**Avis délibéré de la mission régionale d'autorité  
environnementale sur la révision du plan local  
d'urbanisme intercommunal (PLUi) habitat mobilités de la  
communauté de communes Rumilly Terre de Savoie (74)**

**Avis n° 2026-ARA-AUPP-1823-N11380**

**Avis délibéré le 3 avril 2026**

Figure 2: plafond de consommation des Enaf (source : dossier)

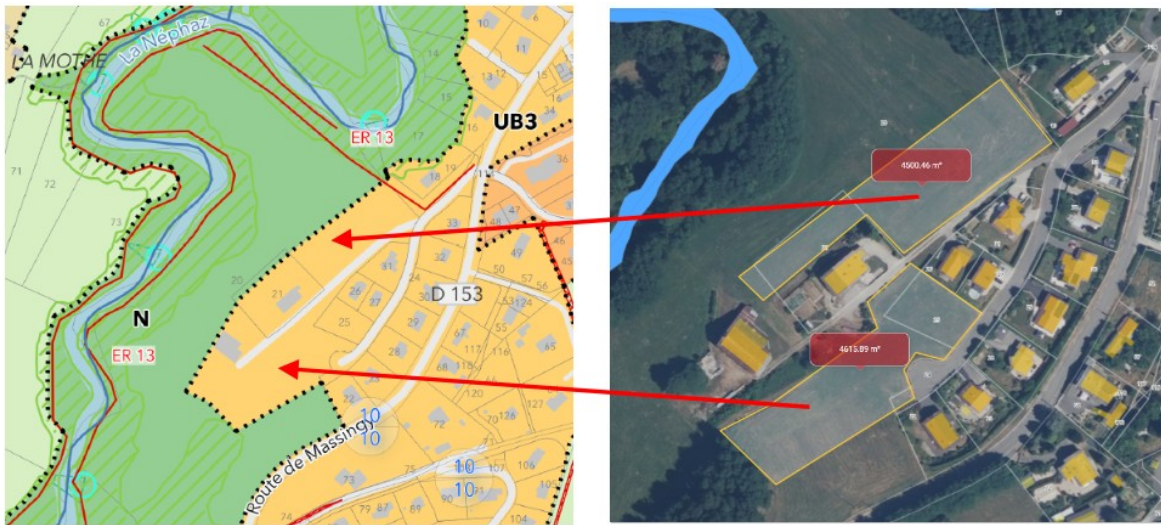
- pour les équipements publics<sup>29</sup>, la consommation d'Enaf sur la période 2025-2038 est de 17,27 ha ; le dossier ajoute, par erreur, que le plafond fixé par le Scot est de « 11 ha » (RP3 §I.2.20 p.267), cette présentation doit être corrigée, car ce plafond correspond à la période 2025-2045 laquelle va au-delà de la durée d'application du PLUi<sup>30</sup>(figure 2) ;

Figure 3: exemple n°1 d'enveloppe urbaine excessive (source : règlement graphique et Géoportail des Savoie)

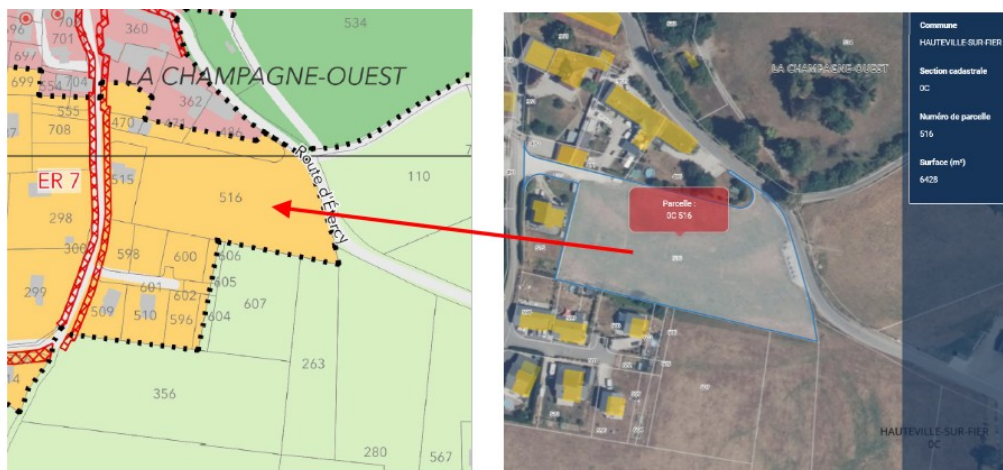
parcelle BR20, Les Prailats à Rumilly, 0,91 ha d'Enaf classés en zone UB3

Figure 7: montagne - OAP n°1 à Moye - configuration des lieux (source : site Internet show my street)

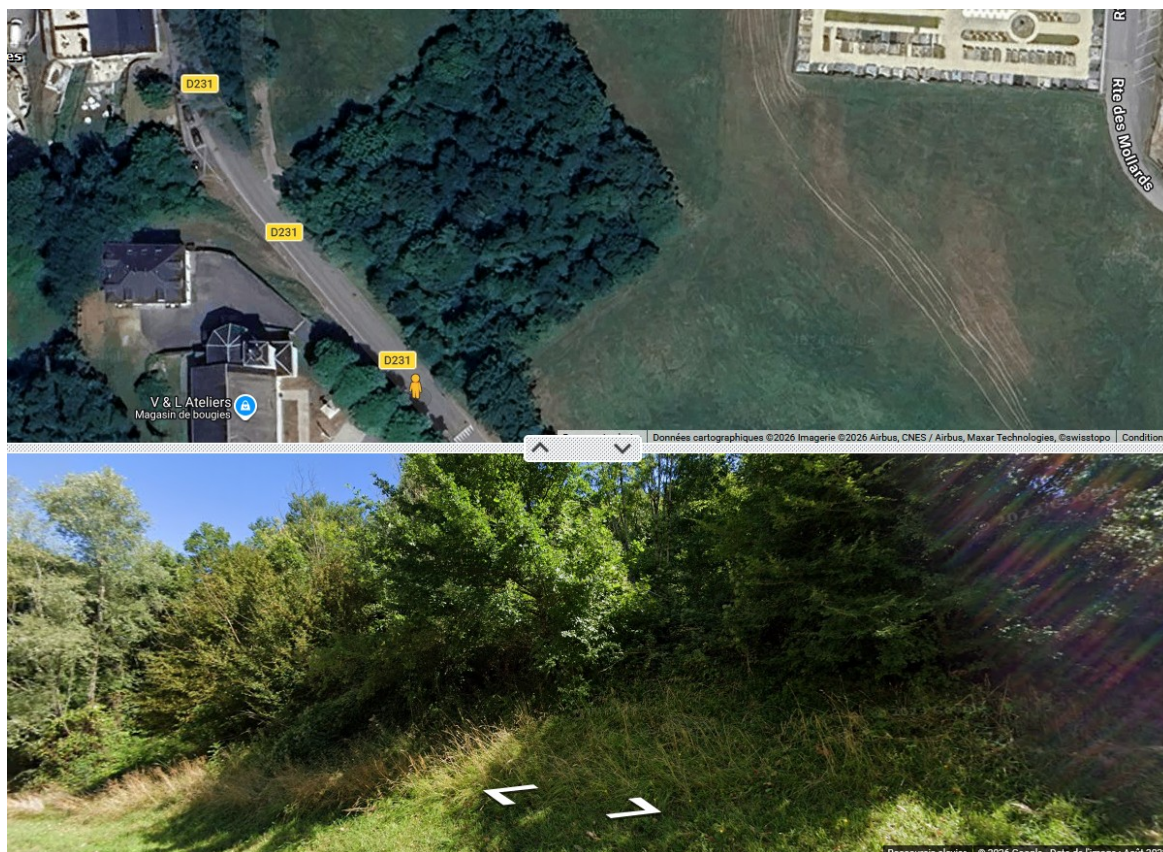
Le dossier omet de préciser que l'étude environnementale réalisée ne concerne que les habitats naturels et la flore. Elle rend compte de la présence d'un boisement à feuilles caduques<sup>21</sup> (figure 7), mais ne rend pas compte de la faune présente ou susceptible de l'être. Le rapport de présentation mentionne des gabarits R+1+comble, tandis que l'OAP mentionne des constructions de bâtiments de 1 à 2 niveaux et le règlement écrit des gabarits R+2+comble<sup>22</sup>, ceci doit être clarifié.

le règlement graphique et le schéma d'aménagement (cf. ellipse rouge sur la figure 6) ; préciser si une autorisation dérogatoire de destruction d'individus d'espèce protégée doit être obtenue et, dans l'affirmative, préciser si les conditions cumulatives requises sont réunies, notamment une « *raison impérative d'intérêt public majeur* », si la réponse est négative l'aménagement du site considéré doit être évité ; préciser à quel aléa naturel elle est exposée ; préciser quelle est l'incidence paysagère des constructions projetées (R+2) en prenant en compte la nature du boisement (feuilles caduques).

Figure 8: bruit - OAP 2, Rumilly (source : dossier, 3-2 11 et annexe 4a.1 ; Orhane)

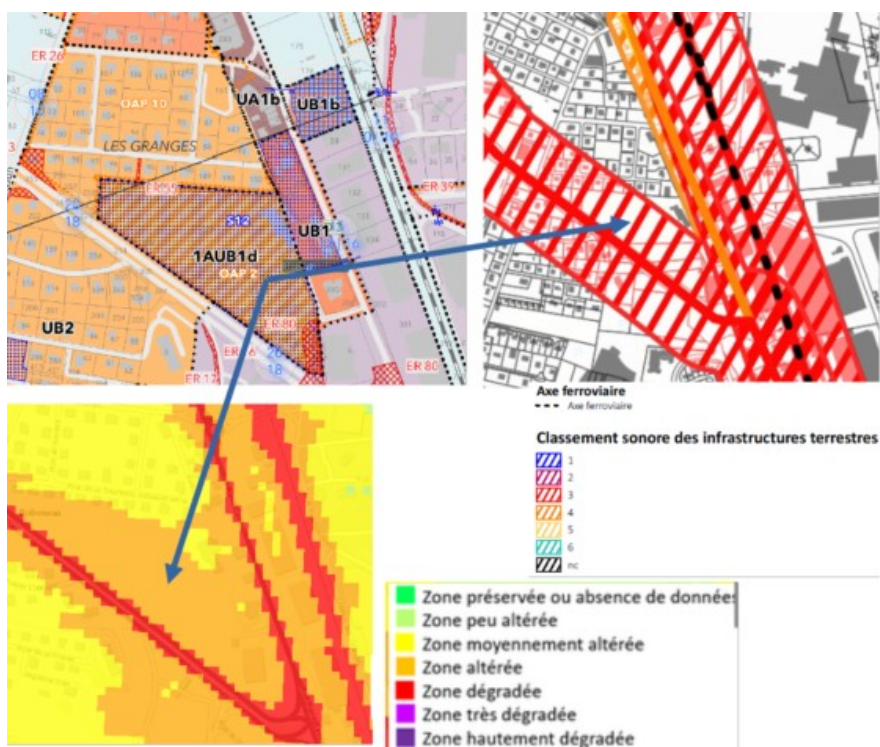
S'agissant de l'analyse des incidences, après mise en œuvre des mesures d'évitement (notamment le positionnement du bâti) et de réduction l'incidence du PLUi est qualifiée de faible (RP4 §III.2.7 p.73). De plus, dans l'OAP n°2 « Cassin-Europe » située à Rumilly (2,4 ha, 230 logements collectifs, R+5+combles) en interface avec la rocade (RD910, figure 8), il est prévu, pour traiter les nuisances sonores, « un parc paysager de pleine terre » et « des aménagements spécifiques pourront être prévus pour limiter les nuisances sonores » sans plus de précisions (OAP p.54, RP3 §II.1.12.4 p.428). Or, l'Autorité environnementale rappelle que lorsqu'un maître d'ouvrage ou une personne publique responsable d'un plan ou programme présente un « masque végétal » ou « écran acoustique paysager » ou encore comme en l'espèce « un parc paysager », au titre d'une mesure de réduction des nuisances sonores il lui appartient d'en préciser les caractéristiques (hauteur, largeur, profondeur, espèces) et de justifier son efficacité pour réduire les nuisances<sup>83</sup>.

Figure 9: nouvelle voie à Marcellaz-Albanais (source : dossier, emplacement réservé n°32 et Géoportail)

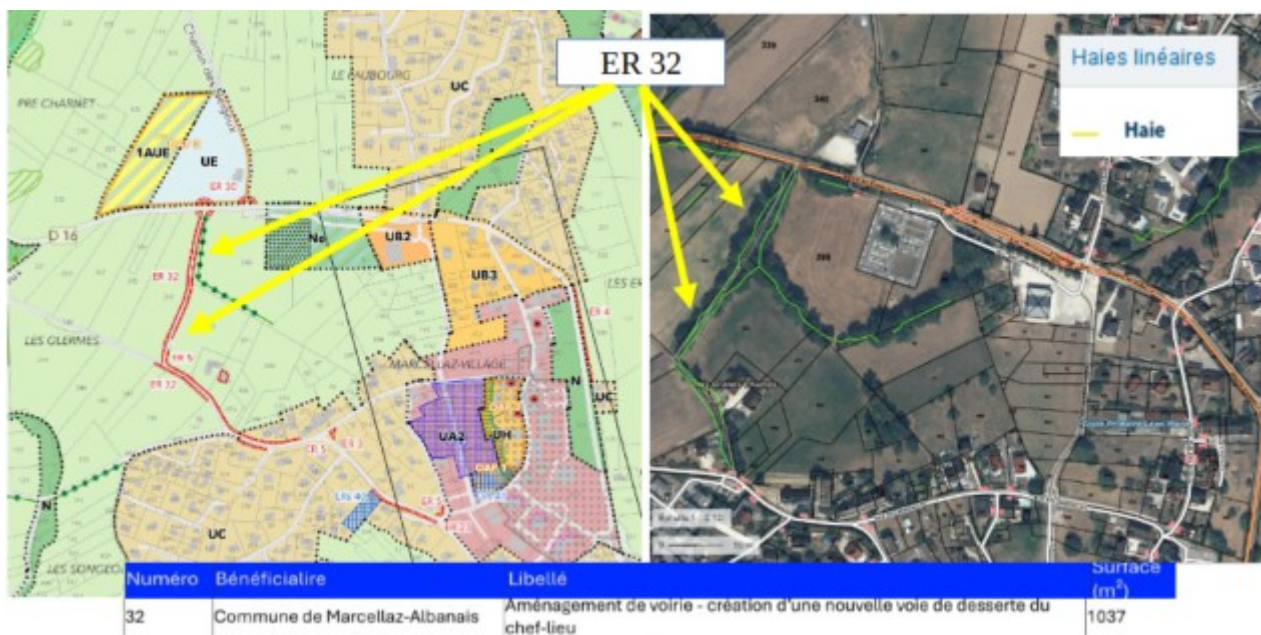
Le PLUi mentionne l'enjeu de créer plusieurs parkings-relais (RP2 §II.5.4.3 p.210) mais sans préciser où, ni évaluer leurs incidences environnementales. Il semble qu'il soit prévu d'en créer deux, à Etercy et Marcellaz-Albanais (cf. respectivement emplacements réservés n°1 (257 m<sup>2</sup>) et n°6 (2 192 m<sup>2</sup>)), ceci doit être clarifié. Il prévoit également de créer des voies nouvelles à Rumilly et Marcellaz-Albanais (figure 9) sans évaluer leurs incidences environnementales, alors que dans ce dernier cas le PLUi induit vraisemblablement une destruction de haies.

- s'agissant des mobilités, analyser des incidences des aménagements projetés ;
- s'agissant des énergies renouvelables, préciser la localisation du site potentiel de production hydroélectrique et analyser les incidences environnementales ; clarifier si le PLUi autorise les installations photovoltaïques au sol dans les zones A et/ou N et, dans l'affirmative, préciser ces zones par un zonage adapté et appliquer la séquence ERC ;
- compléter le rapport environnemental du PLUi avec un bilan carbone et préciser comment ce dernier contribue à l'atteinte de l'objectif national de neutralité carbone à l'horizon 2050 ;
- définir les mesures de compensation de l'artificialisation des sols, et en particulier son imperméabilisation, par la désartificialisation, la désimperméabilisation et la renaturation et des émissions de gaz à effet de serre.
